GBD-112
app. C3.1-3.2

blyweert
masters in real estate group

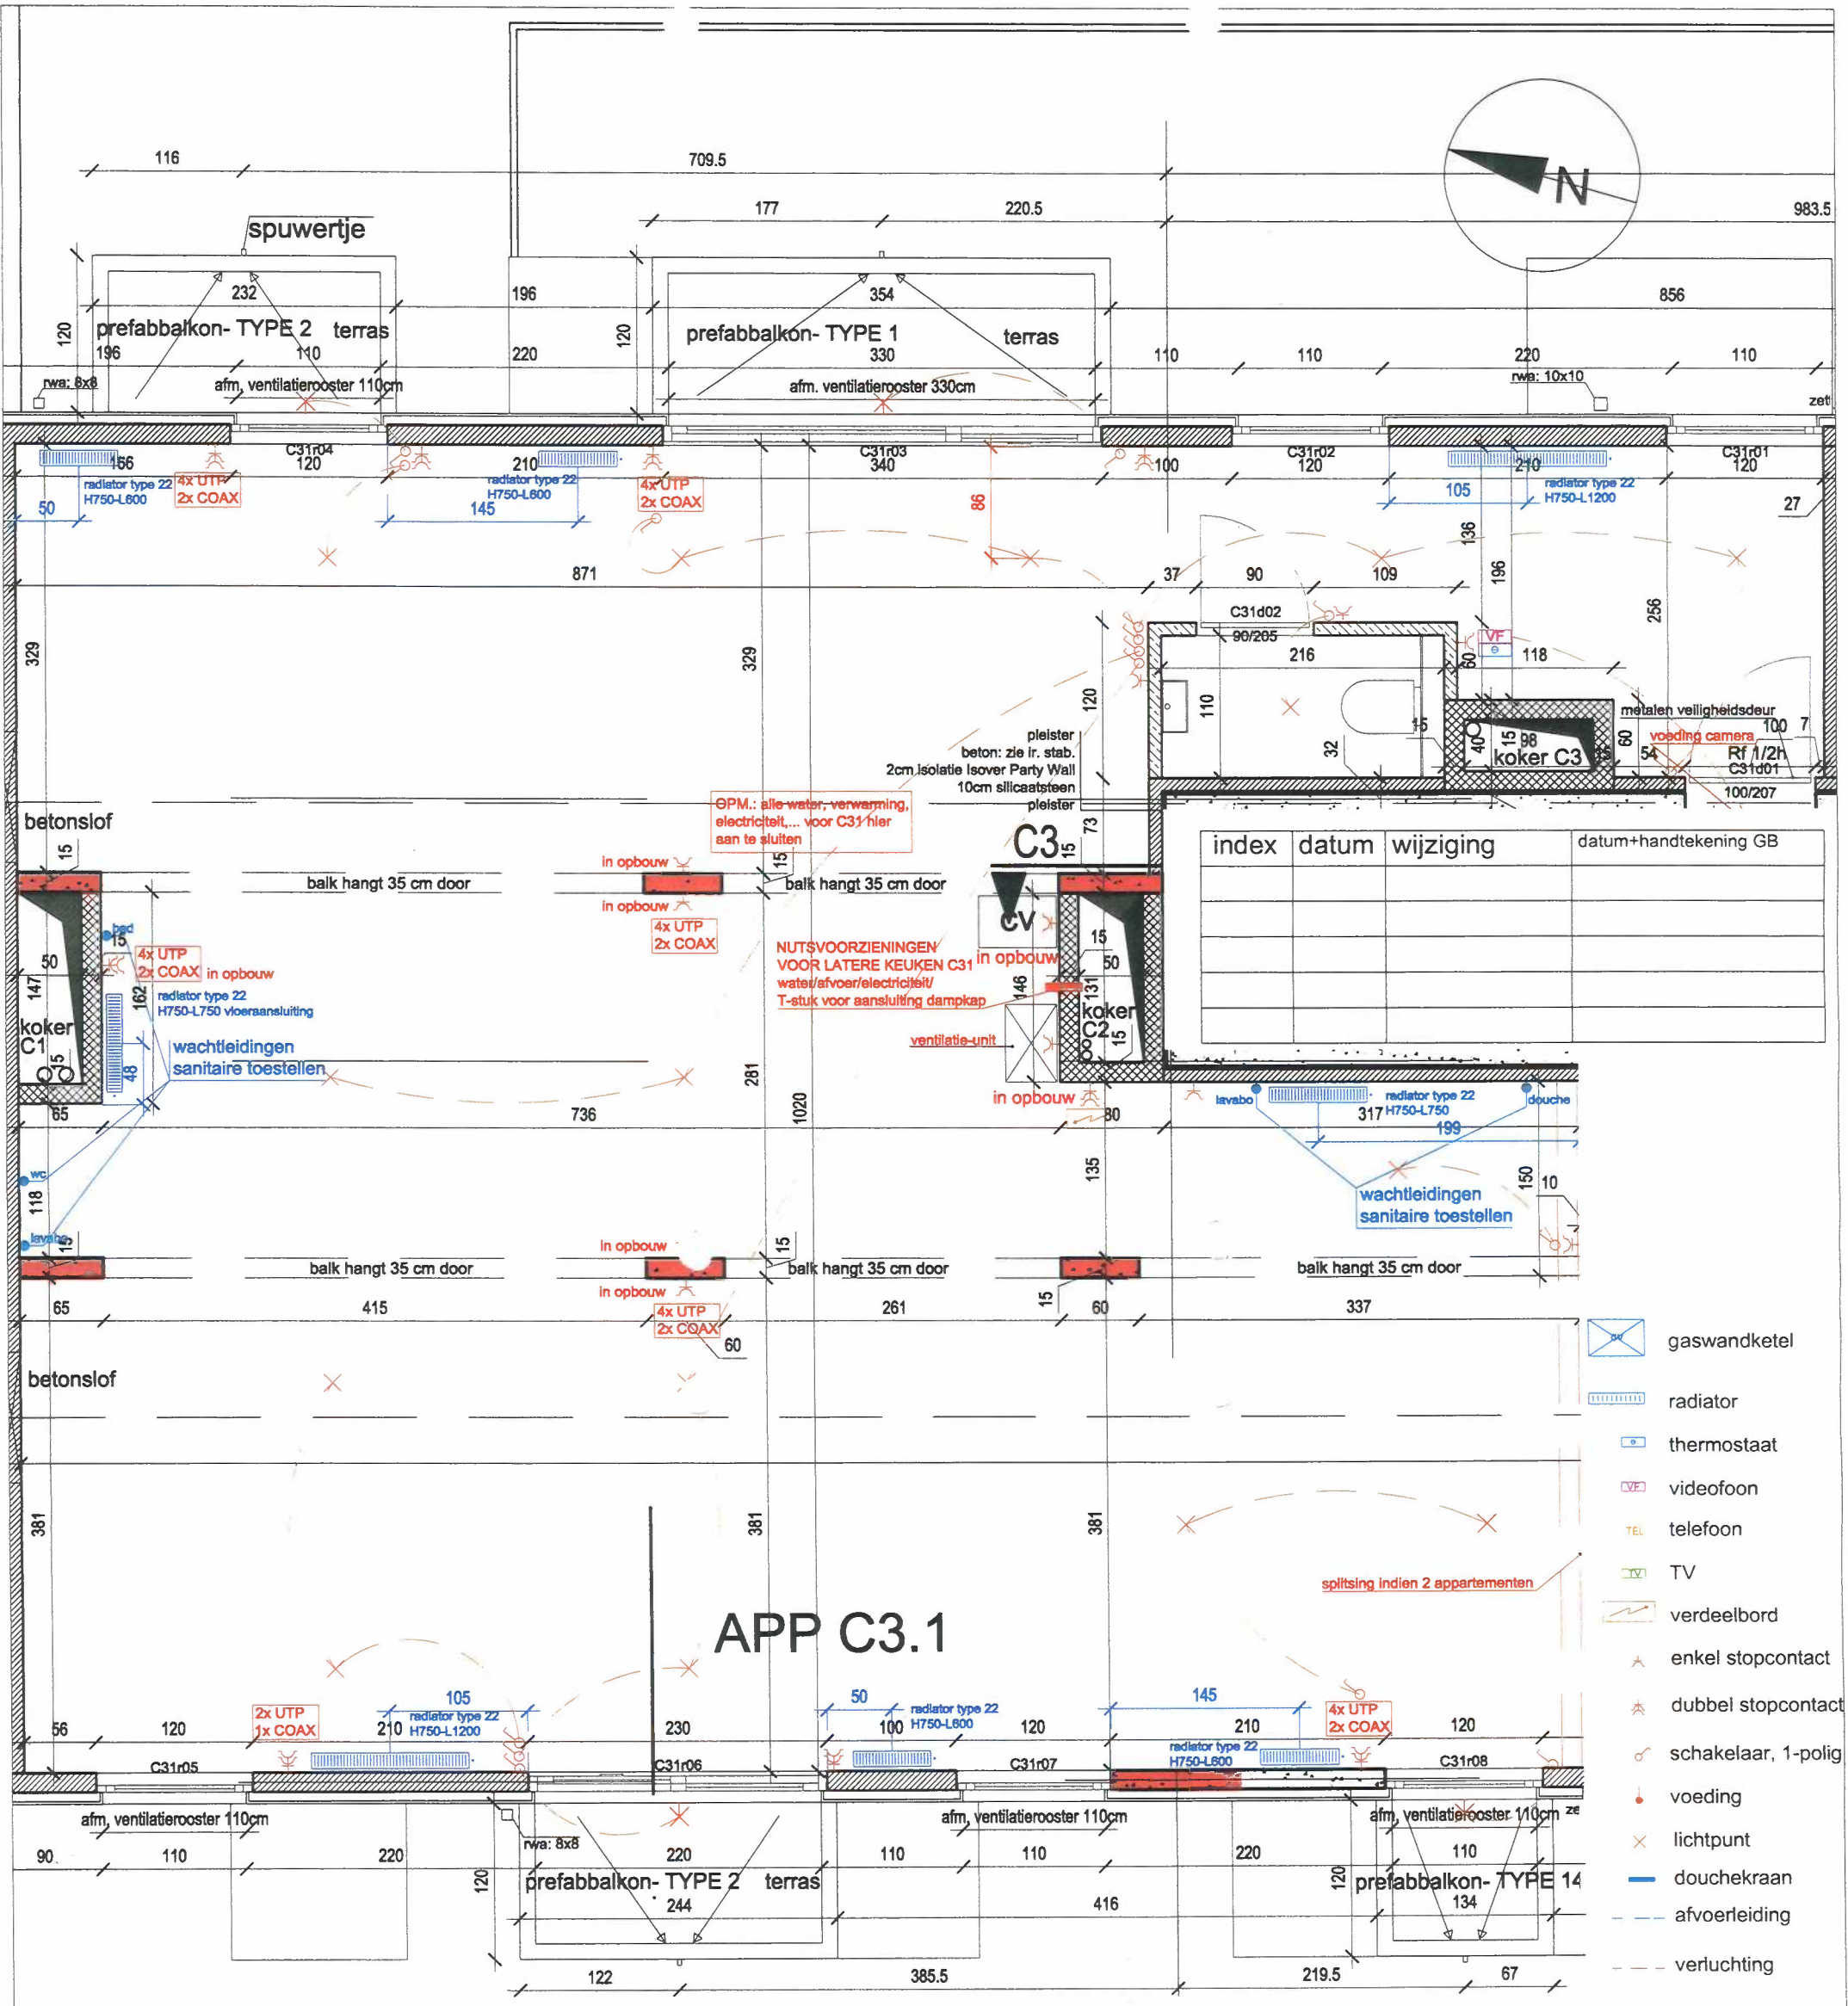
opmerking videofoon staat naast de thermostaat, H as T = 150

opmerking onder elkaar plaatsen

① stopcontacten toestellen NIET achter het toestel

② stopcontact vaatwas in kast onder spoelbak
H as schakelaar = 115 :: H as stopcontact = 25

SC en TV naast elkaar op 10 cm uit elkaar H as = 25

- Alle schakelaars en stopcontacten te plaatsen op min 15cm van de ruwbouwopening van de deuren.

Opmerkingen. ir. stabiliteit:
OPGELET ! Het inslijpen in silicaatsteen kan scheuren tot gevolg hebben ter hoogte van de slijpvoeg.

- Alle herstellingen uit te voeren met mortelkwaliteit M1.

- Alle leidingen vertikaal in te slijpen.

- Wapening moet gevrijwaard worden: leidingen mogen maximaal 3cm ingeslepen worden.

- Overige leidingen maximaal 5cm diep inslijpen.
